Fakten-Check und Erläuterungen zur Darstellung des Bauvorhabens Stralsunder Straße 47/48/49 in der Beschlussvorlage vom 8.12.2020

Die öffentliche Beschlussvorlage „Gemeindliches Einvernehmen zum Bauantrag - Neubau eines Wohn- und Geschäftshauses mit Tiefgarage Stralsunder Straße 47/ Ecke An der Bleiche (BV-V/07/0248-0-03)“ vom 8.12.2020 ist insbesondere in der Darstellung und Interpretation der für die Beurteilung wesentlichen Begriffe „Umgebung“ und „Gebäudehöhe“ sowie deren „Sichtbarkeit“ in Teilen unpräzise bzw. unvollständig. Um Missverständnisse zu vermeiden und eine solide Entscheidungsgrundlage zu geben, werden die fraglichen Punkte im Folgenden erläutert und durch zusätzliche Fakten untersetzt.

Abbildung 1: Gebäudehöhen [m] und Gebäudeabstände [m] der Gebäude in der Nachbarschaft des Bauvorhabens Stralsunder Str. 47-49 im Umkreis von 80m (Bezugswerte und Erläuterungen s. Tabelle 1).

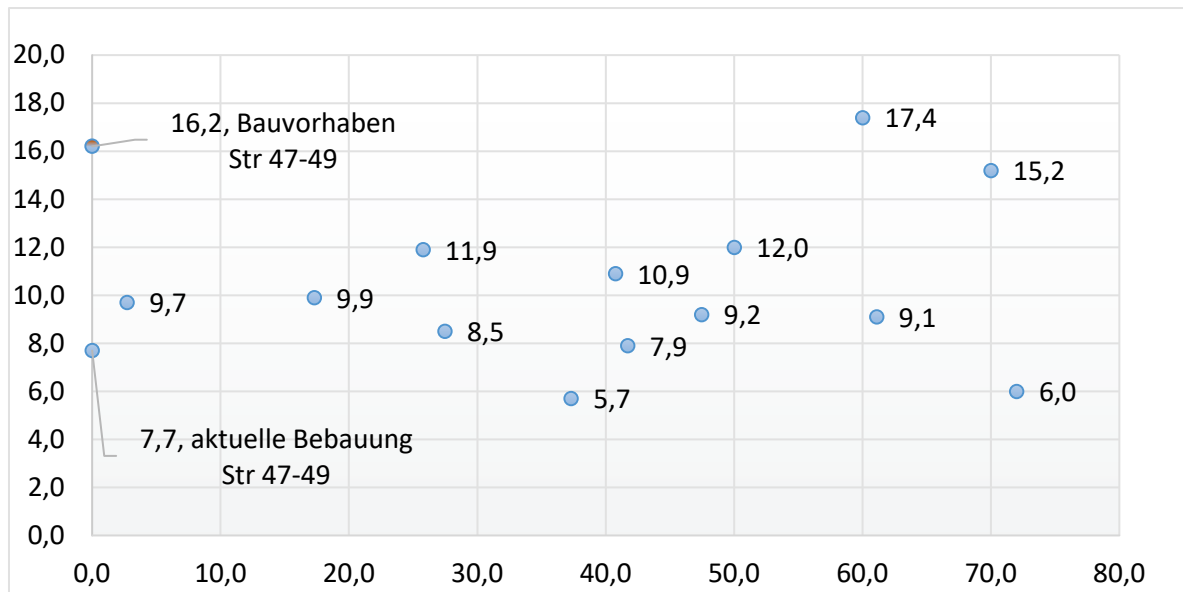
Gebäudehöhen in der Nachbarschaft: Um hier Klarheit zu schaffen, wurden alle 13 Gebäude, die dem Bauvorhaben am nächsten stehen (Umkreis von 80m: 8 Gebäude in der Stralsunder Straße, 3 Gebäude in der Salinenstraße, 2 Gebäude in der Steinbecker Straße) ausgemessen (s. Tabelle 1 und Abbildung 1). Die Messung bildet somit die tatsächlichen Höhen der Nachbargebäude und damit den baulichen Charakter des Umfeldes bezogen auf die Gebäudedimensionen ab:

- innerhalb eines Umkreises von 60m sind alle 9 Nachbargebäude niedriger als 12m. Der Mittelwert (!) der Gebäudehöhe liegt in diesem Umkreis bei ca. 10m.
- nur 2 von 13 Gebäuden erreichen Höhen um die 16m und damit vergleichbare Höhendimensionen wie das Bauvorhaben. Sie sind allerdings 60m bzw. 70m weit entfernt und befinden sich auf der anderen Flussseite (Musikschule) sowie der gegenüberliegenden Straßenseite (Stralsunder Str. 10).

Kommentar 2: Die Aussage, dass die geplante 4-geschossige Bebauung „von der Umgebung vorgegeben“ sei, ist aus folgenden Gründen unzutreffend bzw. unkonkret:

- das geplante Gebäude ist 5-geschossig, nicht 4-geschossig.
- Häuser mit 4 bewohnten Geschossen sind im direkten Umfeld (der hier betrachtete Umkreis von 80m) nicht vorhanden. Allein das 60m entfernte Haus Steinbecker Str 45 (Musikschule) verfügt über ein 4. Stockwerk (unbewohntes Dachgeschoss). Damit kann die 4-Geschossigkeit aus der Bebauung der Umgebung nicht plausibel als „vorgegeben“ abgeleitet werden. Vorherrschend sind eindeutig 1-3-geschossige Nachbargebäude. Damit erscheint durch die Gebäude in der Nachbarschaft eine 2- bis maximal 3-geschossige Bauweise als begründbar.
- Der Begriff „Umgebung“ wird räumlich nicht definiert, ist damit beliebig interpretierbar und daher argumentativ von geringem Gewicht.

Fazit zu Punkt 1: Aus den Gebäudehöhen der näheren Umgebung lässt sich schlüssig eine Gebäudehöhe von ca. 10m, allenfalls 12m ableiten. Über den Bezug zu den Geschossezahlen lässt sich weder die geplante 5-Geschossigkeit noch eine 4-Geschossigkeit des Bauvorhabens plausibel begründen. Bei der Beurteilung einer angemessenen Geschossezahl sollten unbedingt auch andere Folgen des Bauvorhabens berücksichtigt werden wie die erhebliche Beeinträchtigung des historischen Stadtbildes an zentraler Stelle der Altstadt sowie von markanten Sichtachsen (Caspar-David-Friedrich-Blick).
